Nota van inspraak en vooroverleg

Voorontwerpbestemmingsplan

Sanatoriumlaan 37

Bijlage 2: Rijcurves hulpdiensten

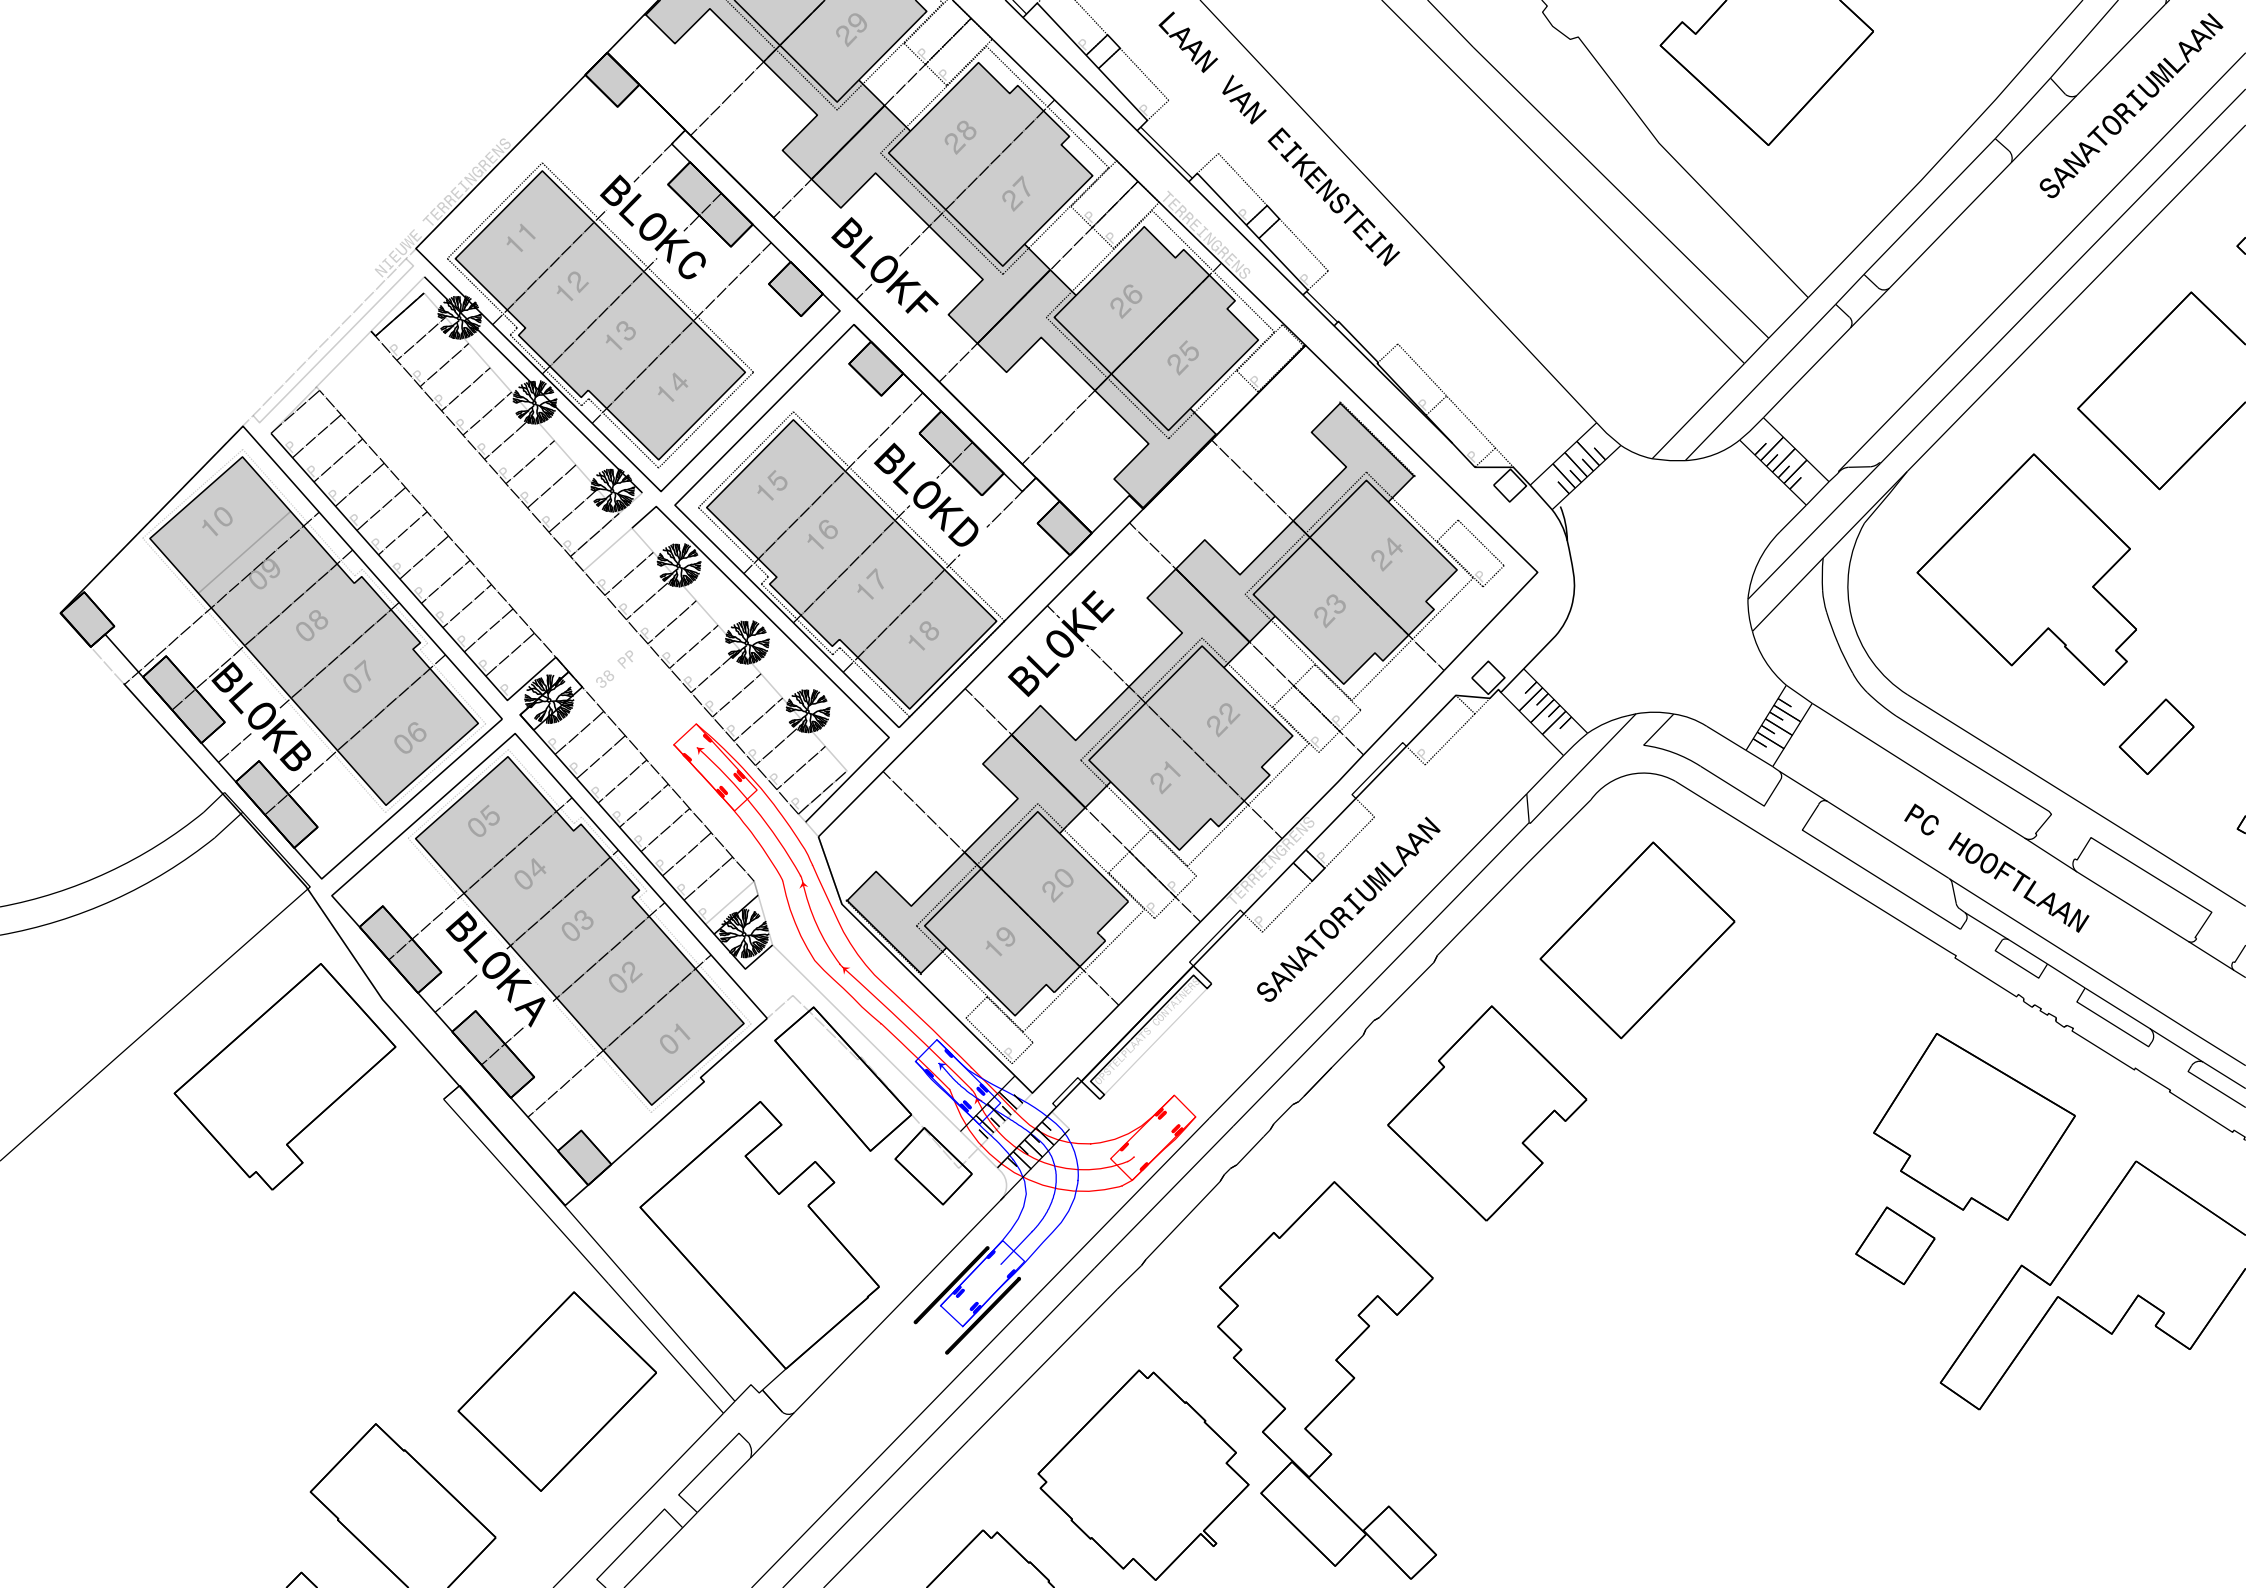
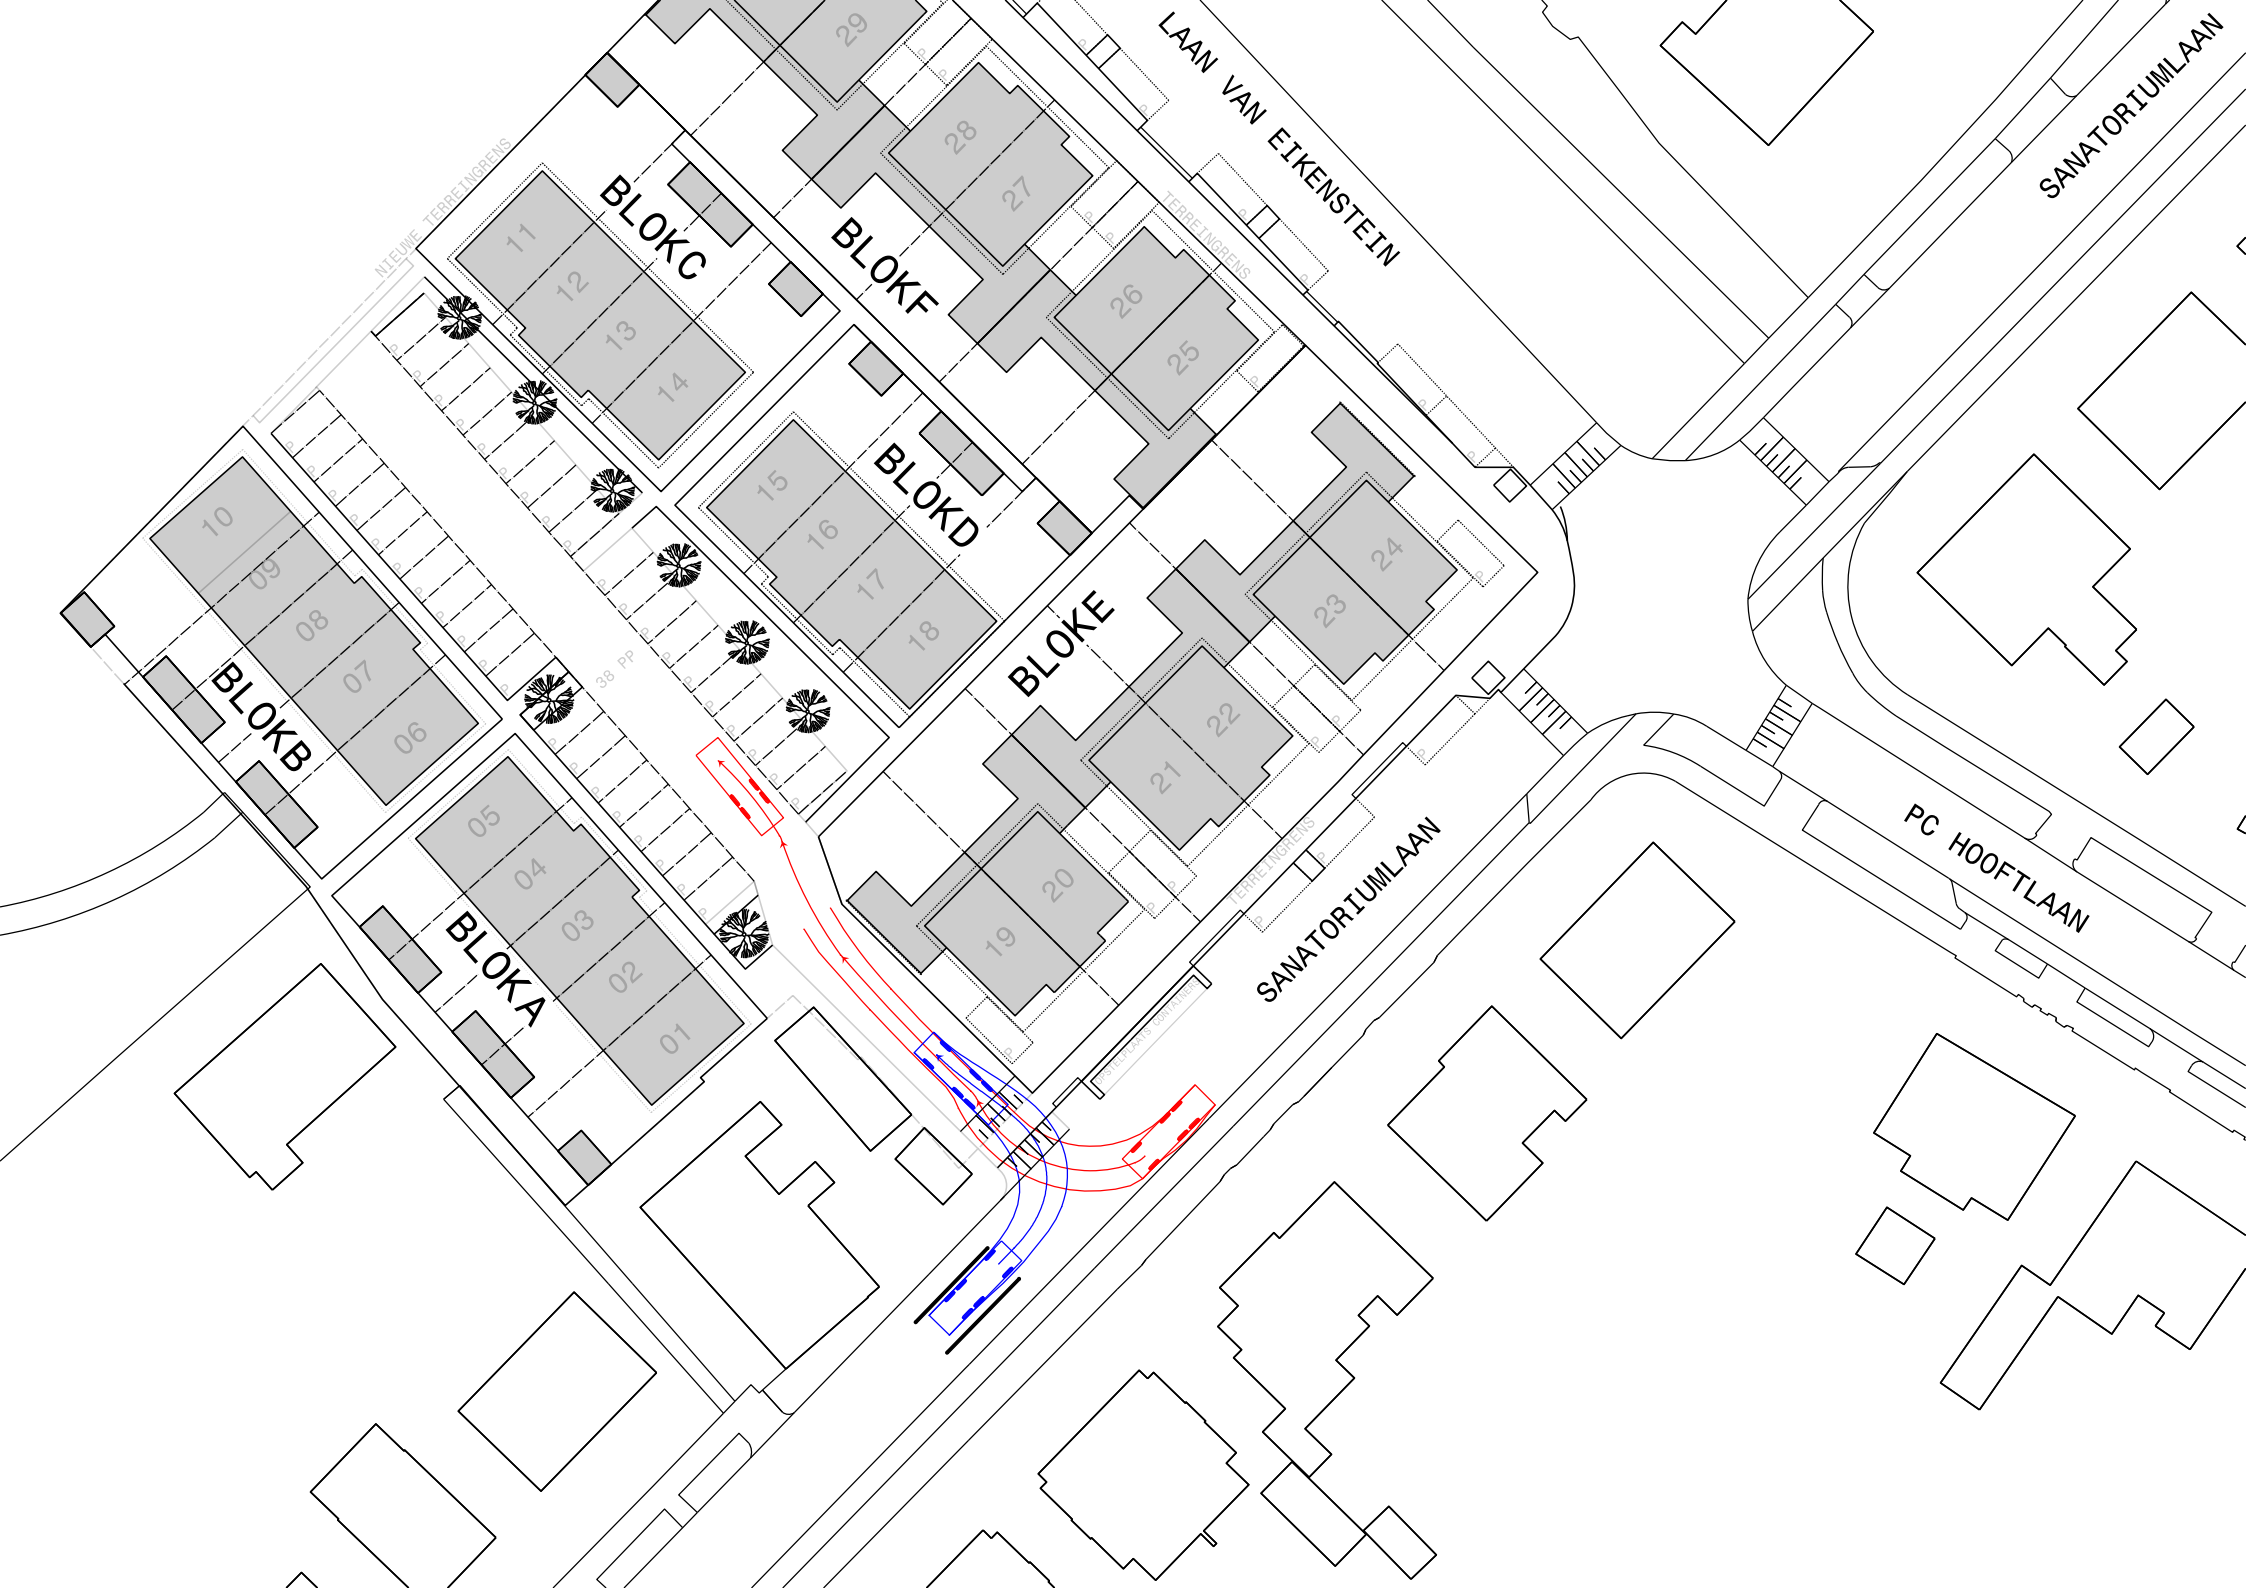
7. Bereikbaarheid voor hulpdiensten is slecht

De bereikbaarheid van de nieuwe woonbuurt voor de vuilnisophaaldienst, brandweer en ambulance is slecht.

De aanwezige wegversmalling vormt geen belemmering voor het plan. Middels rijcurve-simulaties in de bijlage is aangetoond dat de nieuwe toegangsweg toegankelijk is voor hulpdiensten en overig verkeer.

De woonstraat is zodanig geproportioneerd dat deze bereikbaar is voor nood- en hulpdiensten. Middels rijcurve-simulaties in de bijlage is aangetoond dat de nieuwe toegangsweg toegankelijk is voor hulpdiensten. Vuilnisophaaldiensten hoeven de woonstraat niet in te rijden. Het vuilnisophaalpunt voor de nieuw te maken woonstraat is namelijk in overleg gesitueerd tussen de parkeerplekken aan de Sanatoriumlaan.
